**Vorhabenbezogener Bebauungsplan „Hotelerweiterung Laupheimer Hof“
Erneute Beteiligung der Träger öffentlicher Belange gemäß § 4 (2) BauGB**

Stellungnahme zu dem verdolten Grund- und Laubachgraben

Lageplan

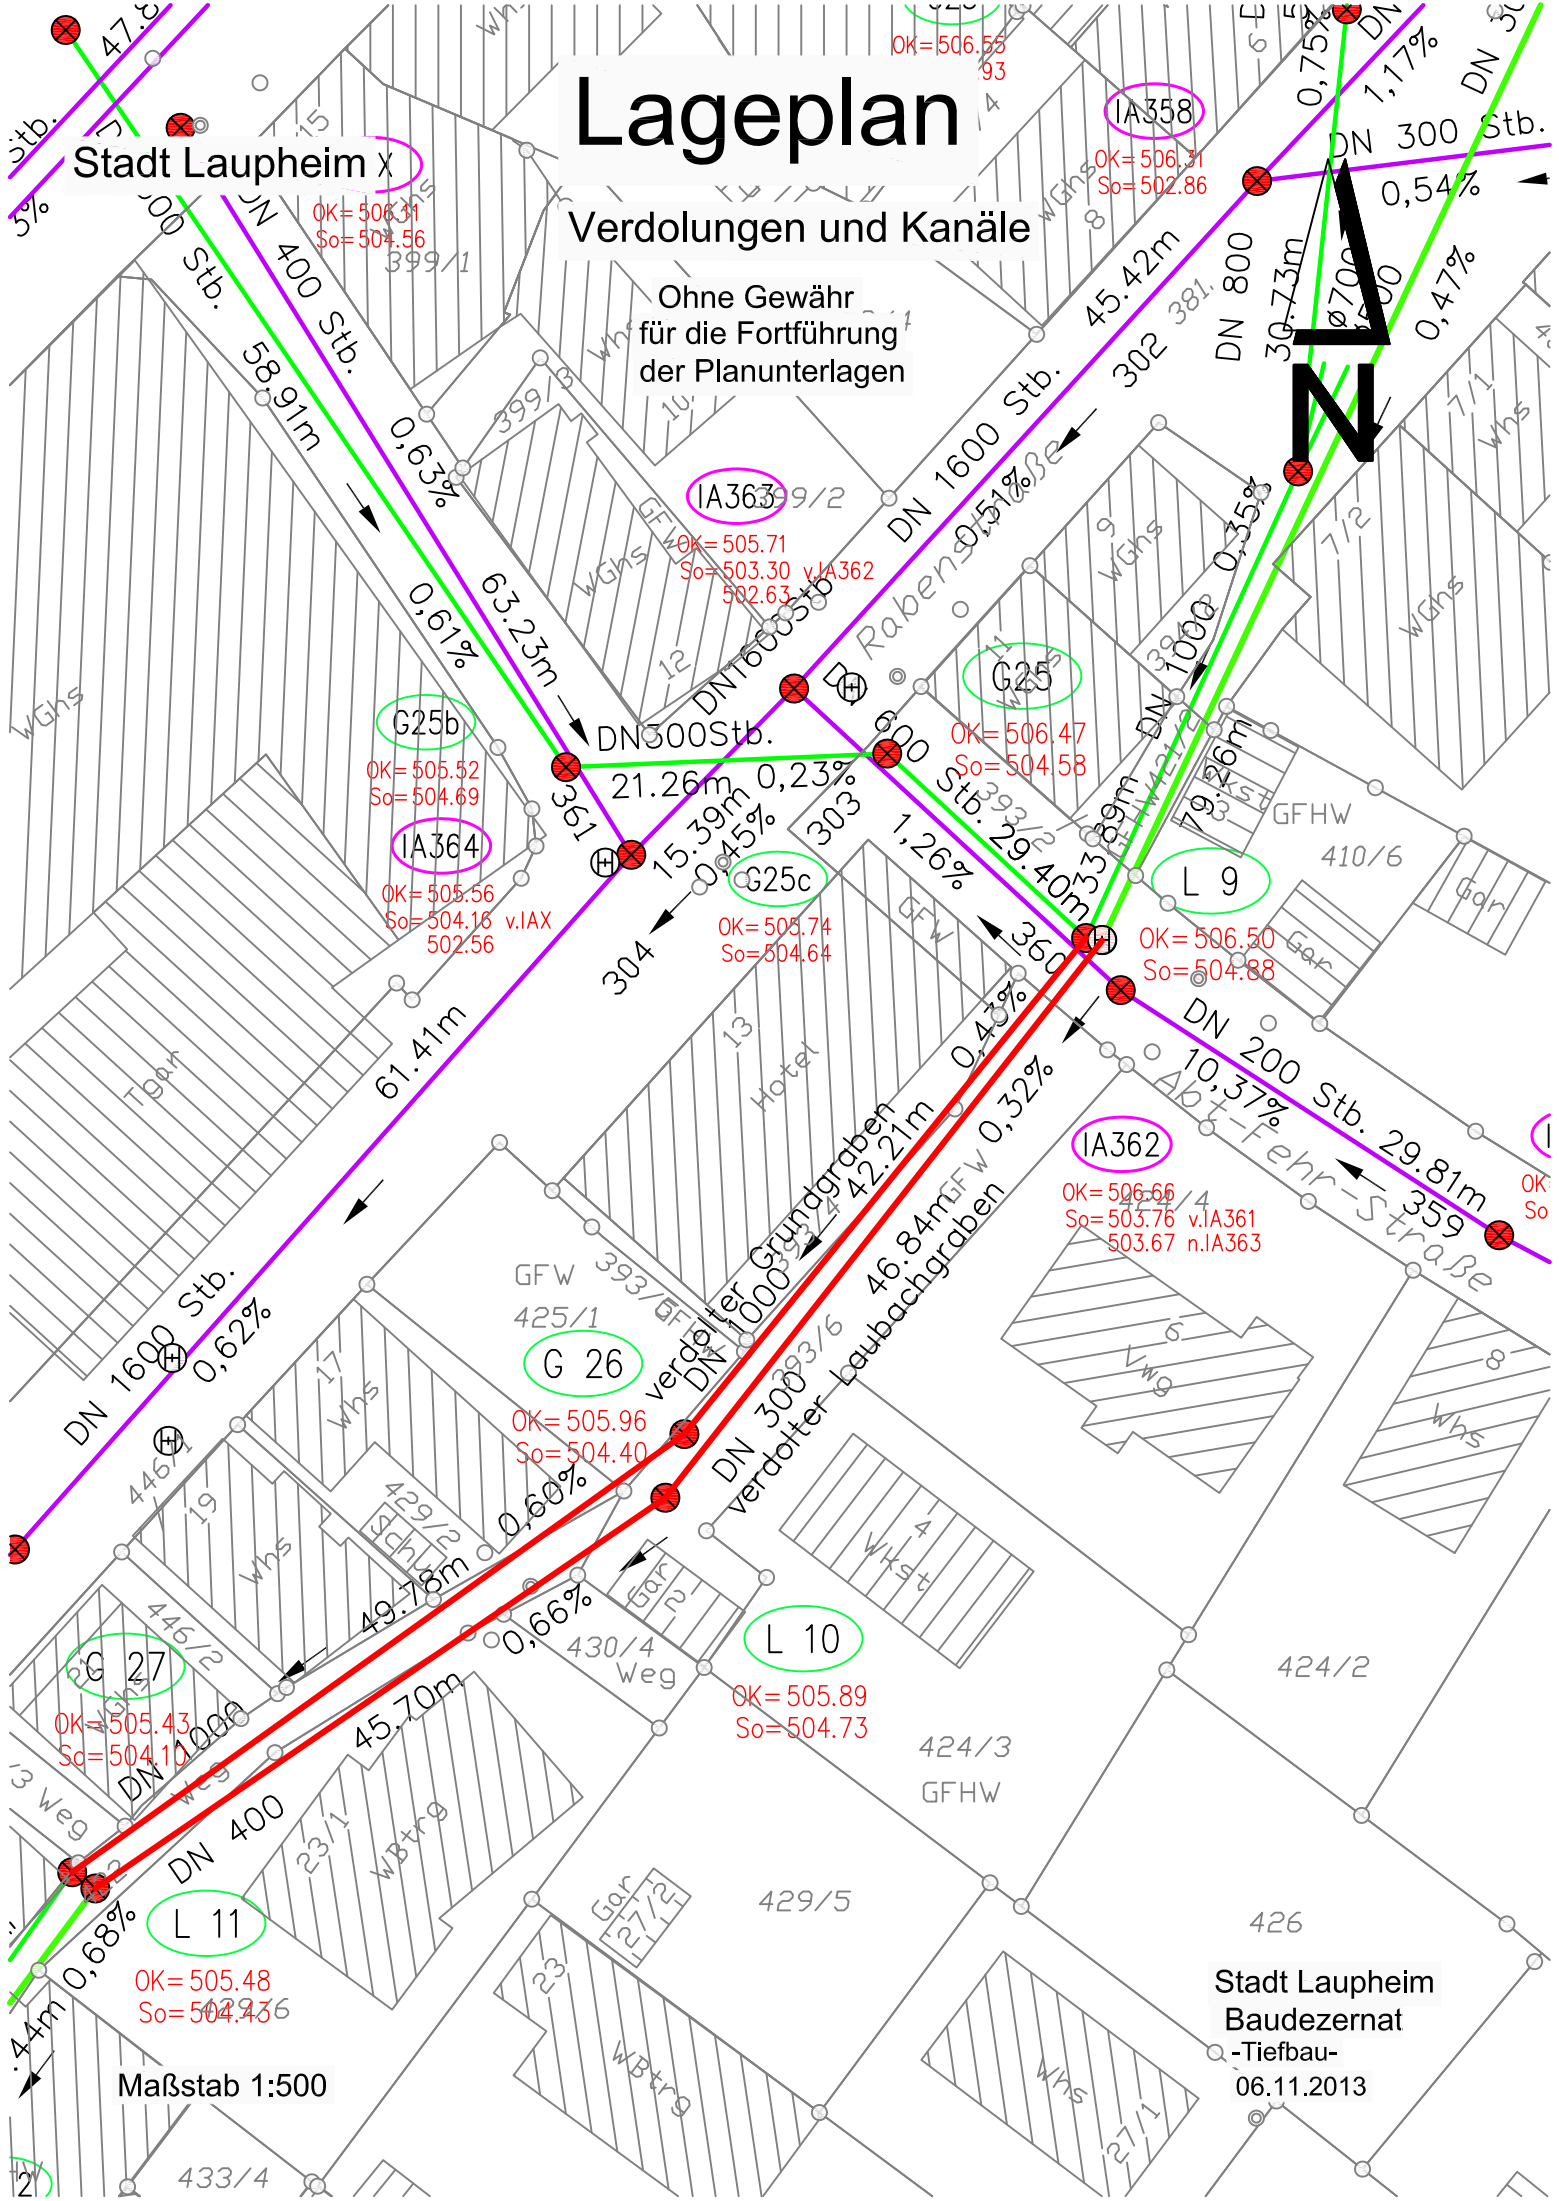
Der verdolte Grundgraben von Schacht G 25 bis G 26 und der verdolte Laubachgraben von Schacht L 9 bis L 10 sind sanierungsbedürftig (siehe beiliegender Lageplan).

Die Schächte G 26 (1,56 m tief) und L 10 (1,16 m tief) sind beides alte Ortbeton-Rechteckschächte und somit undicht. Sie sollten ausgetauscht werden.

Wir schlagen vor, den verdolten Laubachgraben mit DN 400 Stahlbetonrohren neu herzustellen. Der verdolte Grundgraben soll mit DN 1000 Stahlbetonrohren ebenso neu hergestellt werden.

Bericht Nr.: 1

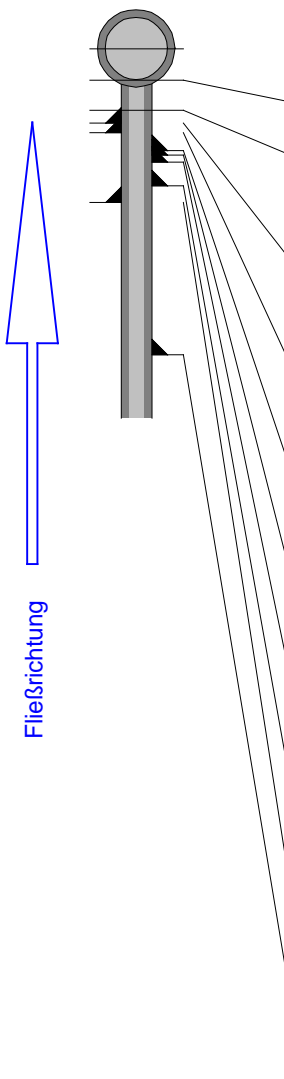
Vom Schacht G 25 bis G 26 sind Spitzmuffenrohre vorhanden. Diese haben undichte Rohrverbindungen. Es bestehen 14 nicht fachgerecht hergestellte Stutzen, die in das Hauptrohr eingeschlagen wurden. Bei 4,09 m (von G 26 aus) dringt Wasser an der Sohle ein.

Position	Kürzel	Langtext	Filmp.	Bildnr.
0,00m	HA	Haltungsanfang	00:00:18	
0,50m	PA	Rohranfang	00:00:22	
4,09m	UCEU3	Rohrverbindung undicht in der Sohle, eindringendes Wasser, 5Uhr, mittlerer Schaden	00:02:53	
4,93m	SN-R1	Stützen im rechten Kämpfer nicht fachgerecht eingebaut, 2Uhr, sehr kleiner Schaden	00:03:53	
5,55m	SN-R1	Stützen im rechten Kämpfer nicht fachgerecht eingebaut, 2Uhr, sehr kleiner Schaden	00:04:27	
6,75m	SN-L1	Stützen im linken Kämpfer nicht fachgerecht eingebaut, 9Uhr, sehr kleiner Schaden	00:05:13	
7,05m	SN-L1	Stützen im linken Kämpfer nicht fachgerecht eingebaut, 9Uhr, sehr kleiner Schaden	00:05:50	
7,50m	SN-L1	Stützen im linken Kämpfer nicht fachgerecht eingebaut, 9Uhr, sehr kleiner Schaden	00:06:17	
9,06m	SN-L1	Stützen im linken Kämpfer nicht fachgerecht eingebaut, 9Uhr, sehr kleiner Schaden	00:07:18	
10,16m	SN-R1	Stützen im rechten Kämpfer nicht fachgerecht eingebaut, 3Uhr, sehr kleiner Schaden	00:08:05

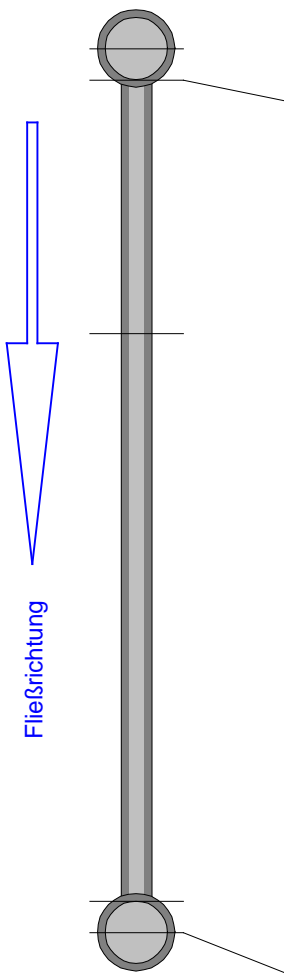
Vom Schacht L 9 bis L 10 sind auch Spitzmuffenrohre mit undichten Rohrverbindungen vorhanden. Bei 45,70 m (von L 10 aus) ist ein Querriss im gesamten Umfang. Hier dringt Wasser ein (ca. 2 mm Spaltbreite).

M1:400	Position	Kürzel	Langtext	Filmp.	Bildnr.
L10					
	0,00m	HA	Haltungsanfang	00:00:11	
	0,00m	PA	Rohranfang	00:00:22	
	45,70m	RQE-3	Querriss im gesamten Umfang, eindringendes Wasser, mittlerer Schaden 0.20 cm, 2.00mm	00:07:50	
	46,47m	PE	Rohrende	00:08:26
